**Avis délégué
Installation d'une centrale photovoltaïque au sol
sur la commune de Barentin (76)**

N° MRAe 2026-10384

Hypothèse de raccordement externe au poste des Campeaux (p. 166 de l'EI)

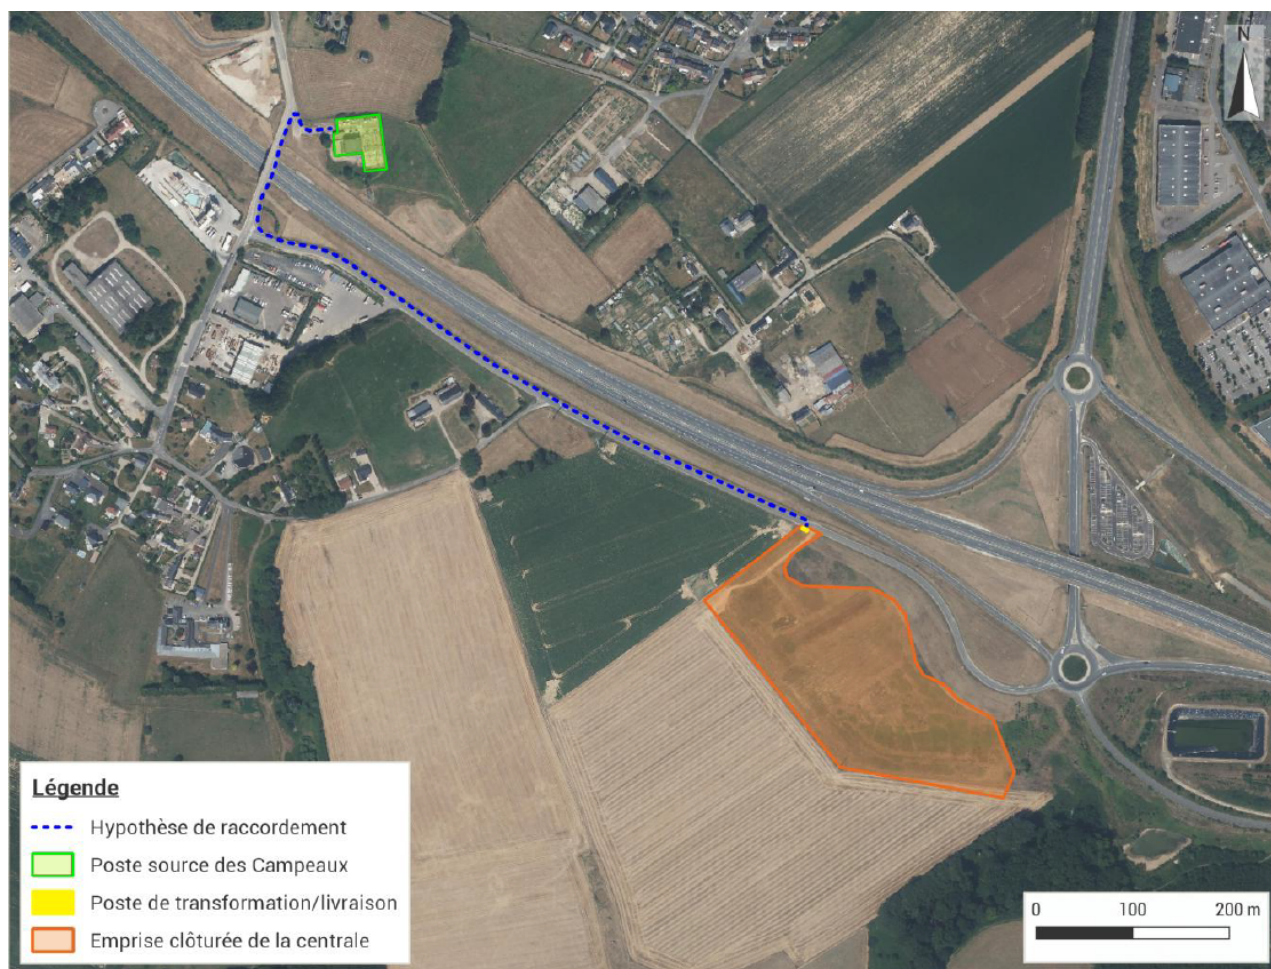
technique du gestionnaire de réseau public (Enedis), et (ii) d'une augmentation des capacités d'accueil réservées de ce poste pour le raccordement des installations de production d'électricité d'origine renouvelable (p. 165 de l'EI). Le tracé potentiel du raccordement est présenté dans le dossier. Toutefois, le tracé finalement retenu, la description des travaux de raccordement et l'évaluation de leurs impacts potentiels sur l'environnement devront faire l'objet d'une actualisation de l'étude d'impact, pour prendre en compte le projet global tel que défini à l'article L. 122-1 du code de l'environnement.

L'autorité environnementale recommande de compléter l'étude d'impact en identifiant les enjeux et les impacts du tracé potentiel du raccordement au réseau, puis de l'actualiser lorsque les informations techniques définitives seront disponibles, afin d'intégrer les caractéristiques précises des travaux de raccordement au poste source retenu, l'analyse de leurs effets sur l'environnement et les mesures à prévoir pour éviter, réduire et compenser ces effets.
